TI_2324 : iCombi Pro用ホースリールの調整

iCombi Pro 6-1/1 - 10-2/1

2023/10/30

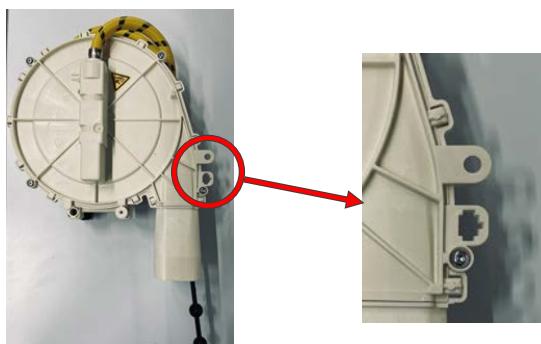
新しいオプション「化学薬品貯蔵システム : iCareSystem AutoDose」により、ホースリールのハウジングが調整されました。オプション「化学薬品貯蔵システム : iCareSystem AutoDose」付属の新しいユニットについては、サービス時に新しいホースリールのみを取り付けることができます。新しいホースリールにのみ、冷却ファンホルダー用のアタッチメントがあります。

古いホースリール

新しいホースリール
